4. Änderung des Regionalplans für den Regierungsbezirk Arnsberg – Teilabschnitt Oberbereich Siegen (Kreis Siegen-Wittgenstein und Kreis Olpe) im Gebiet der Stadt Lennestadt; Darstellung eines Freiraumbereiches für zweckgebundene Nutzungen (Standort für Regenerative Energiegewinnung – Freiflächensolarenergieanlage –) und Aufhebung eines "Bereiches für den Schutz der Landschaft und landschaftsorientierte Erholung" (BSLE)
 - Aufstellungsbeschluss

4. Änderung des Regionalplanes in der Stadt Lennestadt
 Darstellung eines Freiraumbereiches für zweckgebundene Nutzungen (Standort für Regenerative Energiegewinnung - Freiflächensolarenergieanlage -) sowie Aufhebung eines "Bereichs für den Schutz der Landschaft und landschaftsorientierte Erholung" (BSLE) -

**Synopse
der Beteiligten mit Ausgleichsvorschlägen
4. Änderung des Regionalplans Arnsberg,
Teilabschnitt OB Siegen im Gebiet der Stadt Lennestadt**

Erörterung der zu dieser Änderung vorgebrachten Stellungnahmen gemäß § 19 Abs. 3 LPIG NRW am 15.12.2016

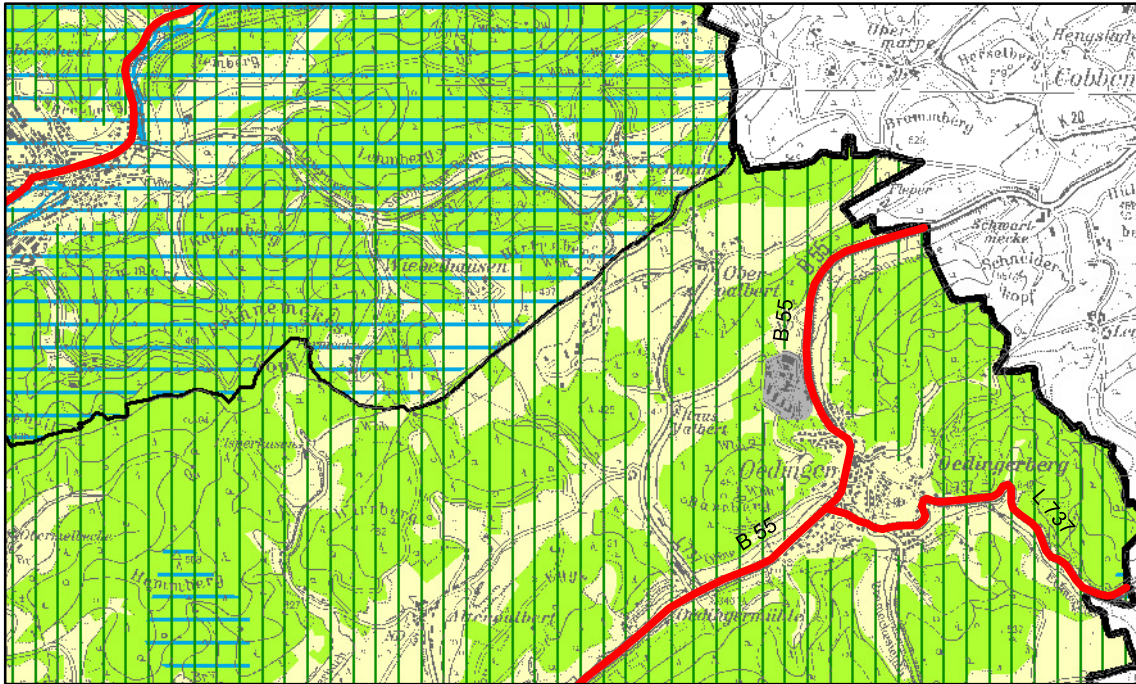
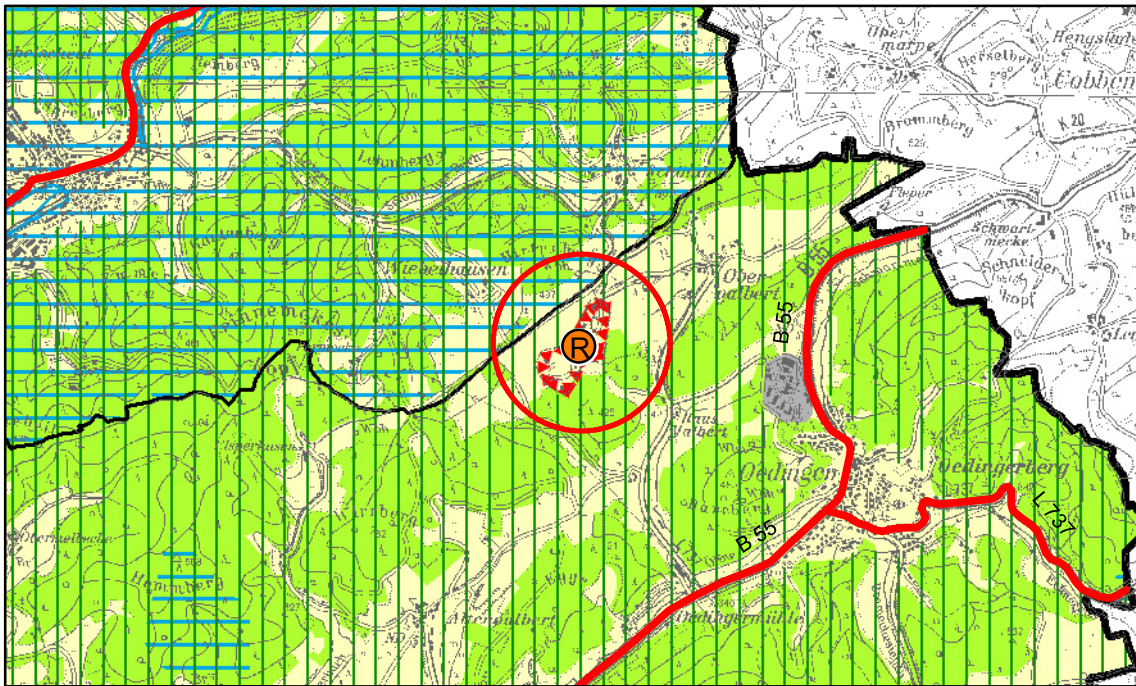
Die bisherige zeichnerische Darstellung des gültigen Regionalplans für den Regierungsbezirk Arnsberg – Teilabschnitt Oberbereich (TA OB) Siegen wird wie folgt geändert:

- Die Freiraumfunktion „Bereiche zum Schutz der Landschaft und der landschaftsorientierten Erholung (BSLE)“ wird aufgehoben.
- Der Bereich der Freiflächensolarenergieanlage wird mit einer „Sonstigen Zweckbindung“ umgrenzt, der darunter liegende „Allgemeine Freiraum- und Agrarbereich“ wird überlagert.
- Die Sonstige Zweckbindung wird durch ein Symbol „R“ für „Standorte für Regenerative Energiegewinnung“ – hier Freiflächensolarenergieanlage – konkretisiert.

Die Änderung der zeichnerischen Festlegungen wird in **Anlage 1** dargestellt. Eine Änderung der textlichen Festlegungen ist nicht vorgesehen.

Daher schlägt die Regionalplanungsbehörde dem Regionalrat vor, die zeichnerischen Festlegungen des Regionalplans wie in der **Anlage 1** dargestellt – und gegenüber dem Entwurf zum Erarbeitungsbeschluss unverändert – zu ändern und dazu die 4. Änderung des Regionalplan-TA Oberbereich Siegen aufzustellen.

Biotopkartierung Ehem. Lagerbereich der Sauerlandkaserne Oedingen 2016

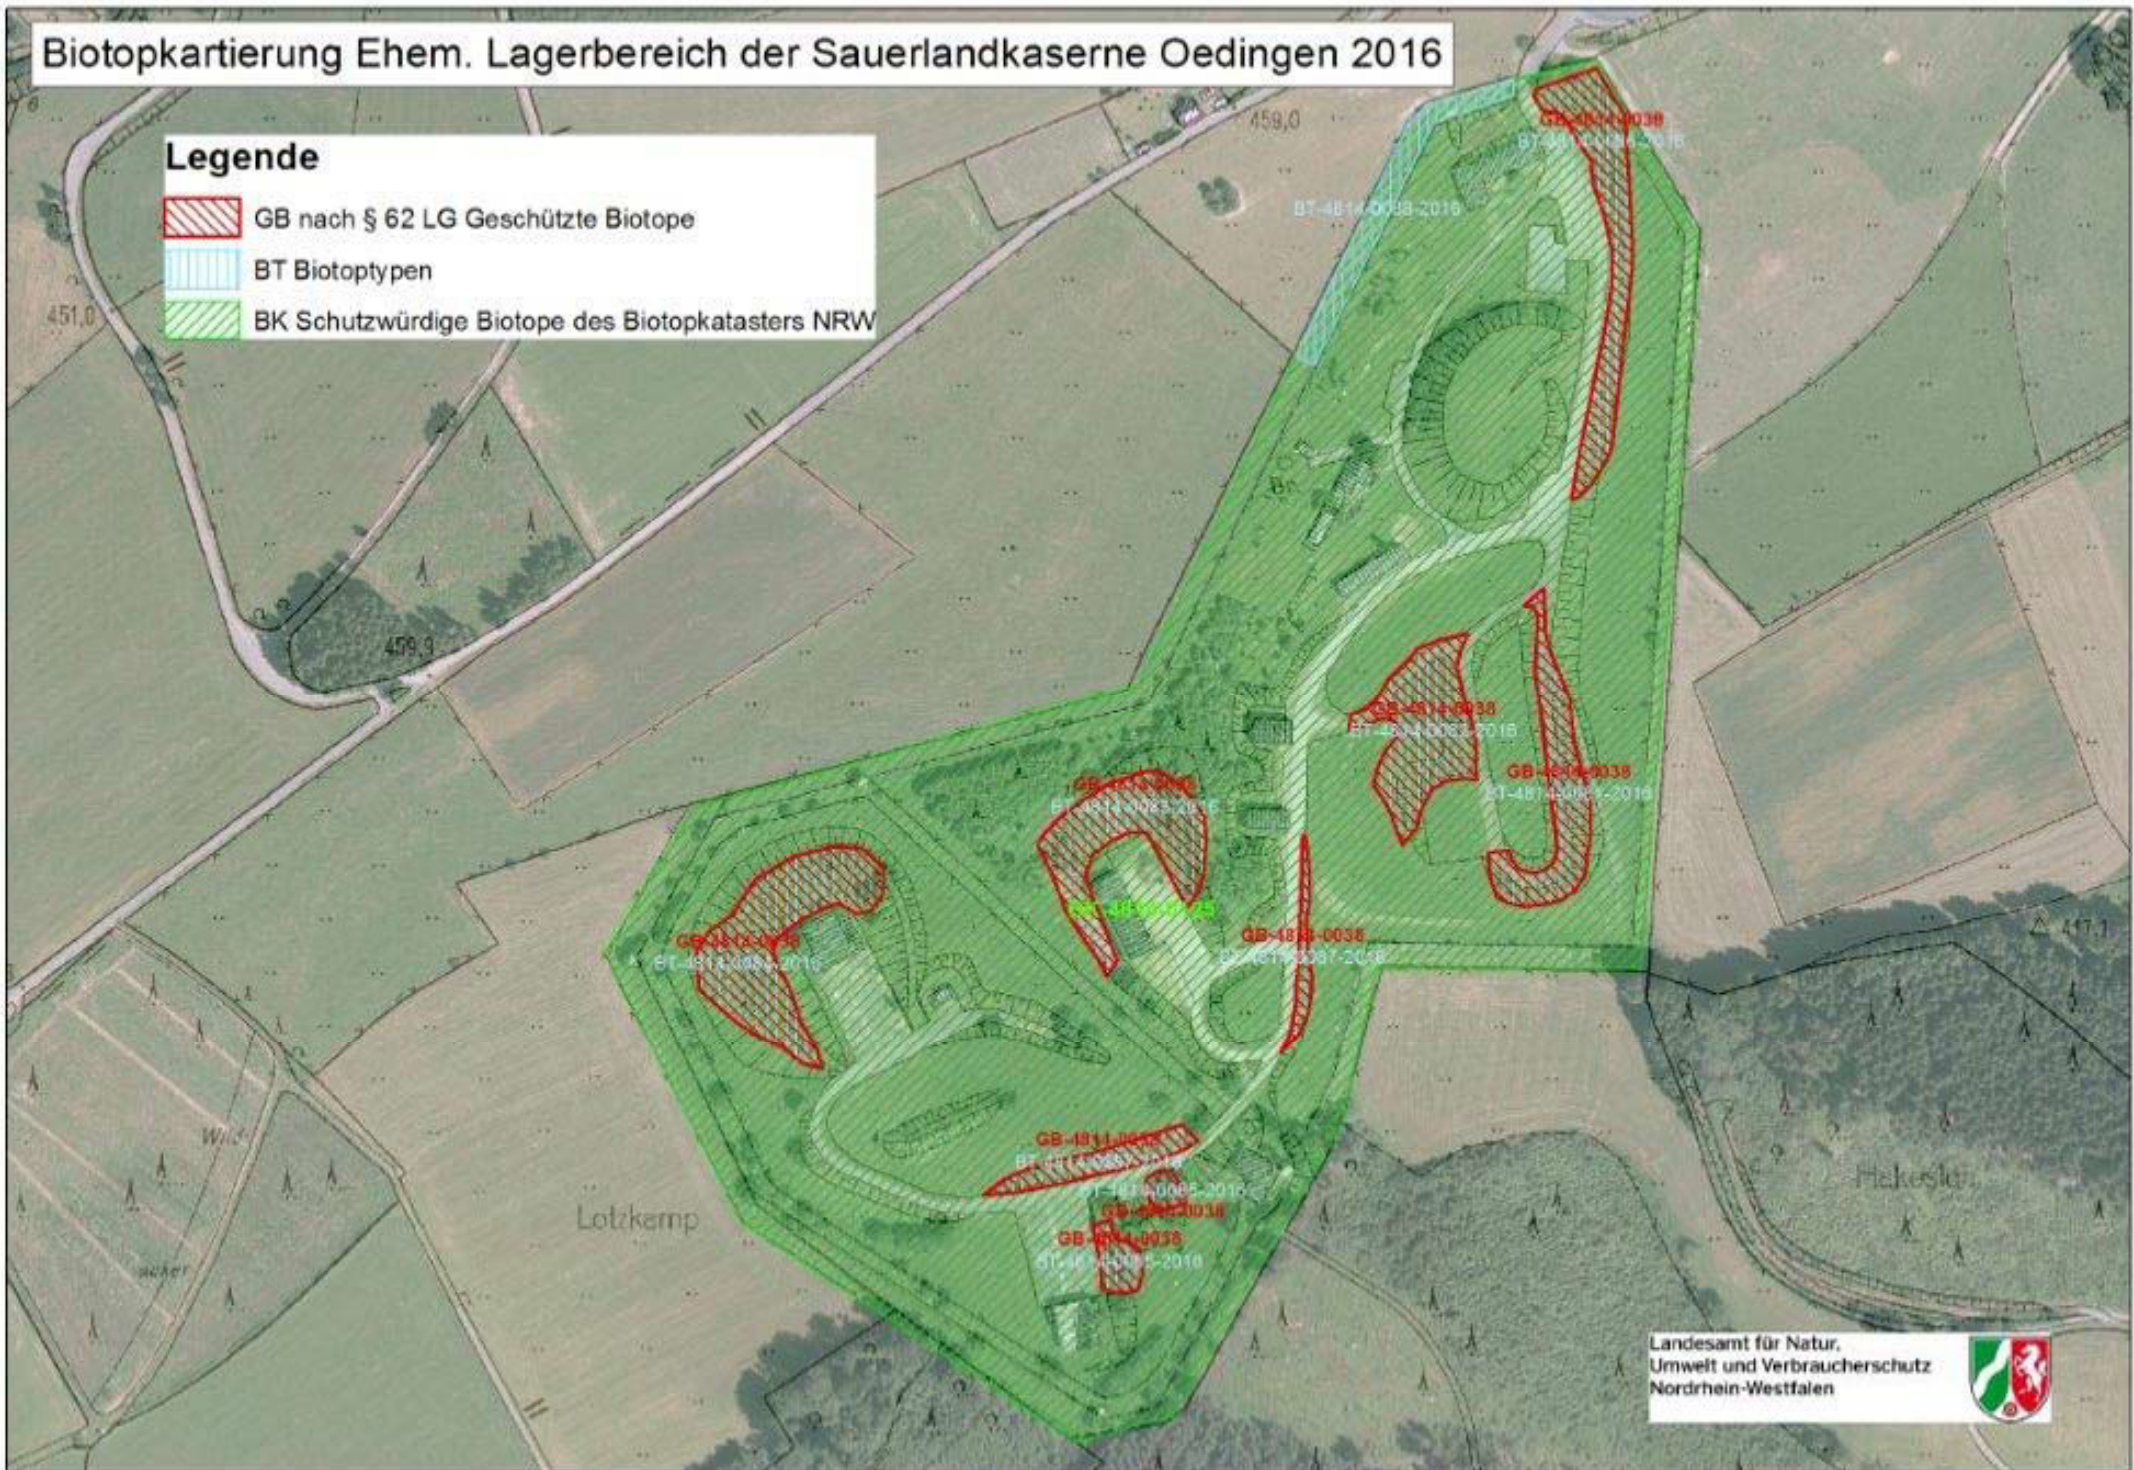
Anregung	Ausgleichsvorschlag	Erörterungsergebnis
<p>Das LANUV äußert zur Änderung des Regionalplanes Bedenken aus folgenden Gründen: Im August 2016 hat das LANUV von der Bundesanstalt für Immobilienaufgaben (BIMA) eine Betreuungserlaubnis für den Änderungsbereich erhalten, so dass die Kartierung inzwischen durchgeführt werden konnte. Nach Auskunft des Pächters wurde das Militärgelände bis in die achtziger Jahre durch Mahd gepflegt und seither von Schafen, Rindern und Ziegen extensiv beweidet. Eine Düngung hat somit seit der Inanspruchnahme als Militärgelände in den 1960er Jahren nicht mehr stattgefunden. Auf den unterschiedlich basenreichen Ausgangsgesteinen haben sich reich strukturierte und artenreiche Magerweiden entwickelt. Insbesondere an den steileren, südlich exponierten Böschungen der Erdwälle befinden sich sehr niedrigwüchsige, artenreiche Magerweiden, die nach §62 Abs.1 LG NRW gesetzlich geschützt sind (ca. 1,75 ha). Die übrigen Grünlandflächen (ca. 10,25 ha) sind schutzwürdige Magerweiden ohne gesetzlichen Schutzstatus (NEDO; gem. Biotop- und Lebensraumtypenkatalog NRW, Stand Mai 2016). Sie besitzen eine ähnliche Artenausstattung wie die §62-Magerweiden, wobei die</p>	<p>Der Anregung wird teilweise gefolgt. Die Bereiche, die als gesetzlich geschützte Biotope nach § 62 Abs. 1 LG NRW abgegrenzt wurden (62er-Biotope), sind nicht mit Solarmodulen zu bebauen (siehe Anlage 1 zur Synopse: Kartierung des LANUV). Hierzu gehört auch ein nicht näher definierter Schutzabstand, um eine Verschattung der 62er-Biotope auszuschließen. Die schutzwürdigen Magerweiden ohne gesetzlichen Schutzstatus (nicht näher räumlich abgegrenzt) sind nicht generell für eine Solarenergienutzung ungeeignet, ihre Inanspruchnahme ist mit einem entsprechend hohen Kompensationsaufwand denkbar. Auf den übrigen Weideflächen sowie den versiegelten Bereichen ist eine Solarenergienutzung möglich.</p>	<p>15.12.2016: Kein Einvernehmen Die Vertreter des LANUV erklären, dass sie das unversiegelte Gelände für eine Solarnutzung nicht für geeignet halten. Sie führen dazu aus, dass es eine Wechselwirkung zwischen den gesetzlich geschützten Biotopen nach § 42 Landesnaturschutzgesetz NRW¹ und den gegenwärtig gesetzlich nicht geschützten aber schutzwürdigen Magerweiden gibt. Im Übrigen sind sie der Auffassung, dass die gesamte Fläche naturschutzwürdig ist.</p>

<p>Magerkeitszeiger eine geringere Abundanz erreichen. Insgesamt wurden im Gebiet 17 bewertungsrelevante Magerkeitszeiger kartiert.</p> <p>Die Nutzung als Standort für regenerative Energiegewinnung wird aus Sicht des Biotopschutzes vom LANUV kritisch gesehen. Im Falle einer Realisierung des Vorhabens sind negative Auswirkungen auf den schutzwürdigen Magergrünlandkomplex zu erwarten.</p>		
<p>Beteiligten-Nr.: 0034 Landesamt für Natur, Umwelt und Verbraucherschutz NRW (3)</p>		
Anregung	Ausgleichsvorschlag	Erörterungsergebnis
<p>Das LANUV äußert zur Änderung des Regionalplanes Bedenken aus folgenden Gründen:</p> <p>Das gesamte Gebiet hat eine hohe Bedeutung für Schmetterlinge, Heuschrecken und Vögel, obwohl im Jahr 2015 bereits für die Solarnutzung alle Einzelbäume gefällt worden sind. Es ist außerdem Jagdgebiet für Fledermäuse. Eine Nutzung der Gebäude und insbesondere der Erdbauten als Fledermausquartiere ist zu prüfen.</p> <p>Auf Ebene der Regionalplanung sollten ebenfalls die Artenschutzbelange im Sinne einer überschlägigen Vorabschätzung berücksichtigt werden, soweit sie ersichtlich sind. Auf diese Weise lassen sich regionalplanerische Festsetzungen vermeiden, die in nachgeordneten Verfahren aus Artenschutzgründen nicht umgesetzt werden können. Es sollten landesweit und regional bedeutsame Vorkommen von FFH-Anhang IV-Arten oder europäischen Vogelarten bei raumwirksamen Planungen auch außerhalb von Schutzgebieten besonders berücksichtigt und nach Möglichkeit erhalten werden. Interessenkonflikte mit sog. „verfahrenskritischen Vorkommen“</p>	<p>Der Anregung wurde bereits bei der Erstellung des Umweltberichts für das Erarbeitungsverfahren gefolgt.</p> <p>Eine überschlägige Artenschutzprüfung ist entsprechend der Planungsebene durchgeführt worden, die keine unüberwindbaren Vollzugshindernisse erkennen ließ. Dies deckt sich mit den Aussagen des LANUV, dass keine verfahrenskritischen Vorkommen bekannt sind.</p> <p>Eine detaillierte artenschutzrechtliche Betrachtung der Fledermausvorkommen erfolgt auf der Ebene der Bauleitplanung, bzw. des Genehmigungsverfahrens.</p> <p>(vgl. Landesbüro der Naturschutzverbände)</p>	<p>15.12.2016:</p> <p>Einvernehmen</p>

<p>dieser Arten sind möglichst durch die Wahl von Alternativen zu vermeiden (vgl. 2.7.2. VV-Artenschutz http://artenschutz.naturschutzinformationen.nrw.de/artenschutz/web/babel/media/vv_artenschutz_inkl_einfuehrungserlass_20160606.pdf). Dem LANUV selbst sind aus dem Planungsraum keine verfahrenskritischen Vorkommen bekannt.</p>		
<p>Beteiligten-Nr.: 0038 Landesbüro der Naturschutzverbände NRW</p>		
Anregung	Ausgleichsvorschlag	Erörterungsergebnis
<p>Es hat bisher noch keine amtliche Erhebung der Biotope stattgefunden! Gleichzeitig ist von der Geländestruktur her, aber auch aus den Erfahrungen mit ähnlichen NIKE-Stellungen im Land davon auszugehen, dass es sehr wohl schutzwürdige Biotope im Sinne des LANUV-Biotopkatasters, u.U. auch gesetzlich geschützte Biotope und darüber hinaus weitere ökologisch höherwertige Biotope in dem Bereich gibt. Die bisher durchgeführte Beweidung muss keineswegs gegen deren Existenz sprechen, denn viele höherwertige Biotope profitieren von solcher Beweidung. In dem Bereich sind auch durchaus Vorkommen planungsrelevanter Arten zu erwarten; zu rechnen ist z.B. mit Brutvorkommen von Neuntöttern, Baumpiepern etc. Das Vorkommen des Dunklen Wiesenknopf-Ameisenbläulings zeigt darüber hinaus an, dass es erhebliches Potential für anspruchsvolle Vegetation und Fauna in dem Bereich zu geben scheint. Danach sehen die Naturschutzverbände nach dem derzeitigen Kenntnisstand keine ausreichende Beurteilungslage, um die Darstellung im Regionalplan ohne Weiteres umset-</p>	<p>Der Anregung wird nicht gefolgt. Eine Begehung durch das LANUV hat im August 2016 stattgefunden (vgl. LANUV (2)) Entsprechend der Planungsebene wurden bereits die arten- und sonstigen naturschutzfachlichen Belange geprüft. Auf den übergeordneten Planungsebenen wird nur insoweit geprüft, als das keine unüberwindbaren Vollzugshindernisse dem geplanten Vorhaben bereits ersichtlich entgegenstehen. Dies ist hier nicht der Fall. (vgl. LANUV (3)) Dass in den nachfolgenden Planungsverfahren wie dem Bauleitplanverfahren und dem Genehmigungsverfahren weder Biotope noch Art-Vorkommen zerstört werden, wird durch die detaillierteren Umweltprüfungen sichergestellt. Das geforderte textliche</p>	<p>Ein/e Vertreter/in des Landesbüros der Naturschutzverbände NRW ist trotz Einladung nicht anwesend, deshalb ist eine Erörterung nicht möglich. Telefonische Rücksprache vom 20.12.2016: Kein Einvernehmen</p>

Bewertung der Bezirksregierung: Auch wenn aufgrund der erstmals im Planverfahren durchgeführten Kartierungen neue Erkenntnisse zu der Naturschutzwürdigkeit der Fläche und insbesondere zum Vorhandensein gesetzlich geschützter Biotop- vorliegen, so führt dies zu keiner grundsätzlich anderen Einschätzung der Bezirksregierung Arnsberg. Eine Nutzung der Fläche für Freiflächen- solarenergieanlagen ist grundsätzlich möglich. Über eine Einschränkung der nutzbaren Fläche aufgrund der Kartierungsergebnisse und über geeignete Ausgleichs- oder Ersatzmaßnahmen ist im Bauleitplanverfahren zu entscheiden. Auf der regionalplanerischen Betrachtungsebene stellen diese Aspekte keine unüberwindbaren Hindernisse dar, die einer Realisierung der Planungsabsicht grundsätzlich entgegenstehen.

Die Ergänzung des textlichen Ziels wird nicht für notwendig erachtet, da auf den nachfolgenden Ebenen (Bauleitplanverfahren und Genehmigungsverfahren) detaillierte Umweltprüfungen erforderlich sind, die entsprechende Hinweise für den Umgang mit den Biotop- und den Art-Vorkommen geben werden.
